Dotyczy: postępowania o udzielenie zamówienia publicznego prowadzonego w trybie przetargu nieograniczonego na robotę budowlaną polegającą na: **„Remontie nawierzchni chodników, placów oraz zjazdów na przyległe posesje wraz z korektą geometrii jezdni w pasie drogi powiatowej Nr 2112E Bedlno – Młogoszyn - Ktery we wsi Łęki Kościelne”**

Zamawiający Gmina Krzyżanów, działając na podstawie art. 38 ust. 1 pkt 3) i ust. 2 ustawy z dnia 29 stycznia 2004 roku – Prawo Zamówień publicznych (Dz. U. z 2015 roku, poz. 2164 ze zm.) zwana dalej „ustawą Pzp”, udziela wyjaśnień do treści Specyfikacji Istotnych Warunków Zamówienia w zakresie następujących zapytań:

Wariant 1

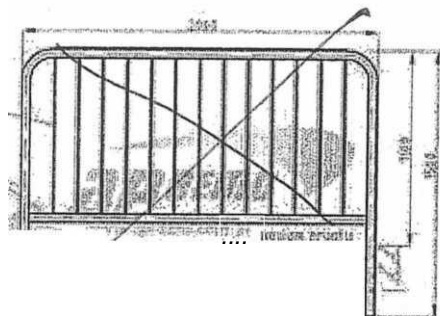
Wg. zakresu planów zagospodarowania część drogowa oraz stałej organizacji ruchu przedmiotowego zadania Projektant zaprojektował ogrodzenie ochronne U-12a w ilości 142mb.

Brak pozycji w/w ogrodzenia ochronnego w załączonym do przetargu przedmiarze.

Proszę o wyjaśnienia czy należy w/w ogrodzenie ochronne U-12a w ilości 142,0mb przyjąć do wyceny?

Proszę o określenie, który wariant w/w ogrodzenia ochronnego przyjąć do wyceny.

Proszę o określenie czy w/w ogrodzenia ochronne mają być pomalowane proszkowo czy ma być tylko ocynk?

Poza tym należy przyjąć 142 mb poręczy. Wykonanie zgodnie z zapisami dokumentacji projektowej.

Należy do oferty przyjąć rozwiązanie wskazane w zapytaniu jako wariant Nr 2 (dwa)
